Плата контроллера управления.

Дополнение 1.

Б.А.Крутицкий. 14 сентября 2006г.

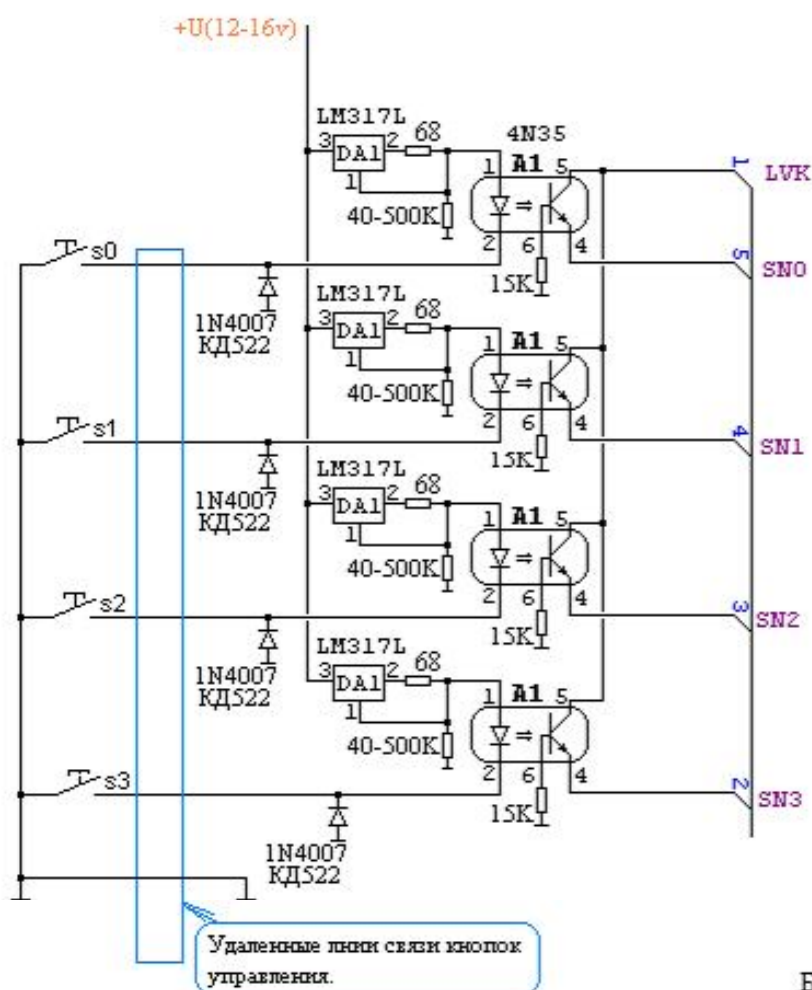
корректурa по макету 25.09.06
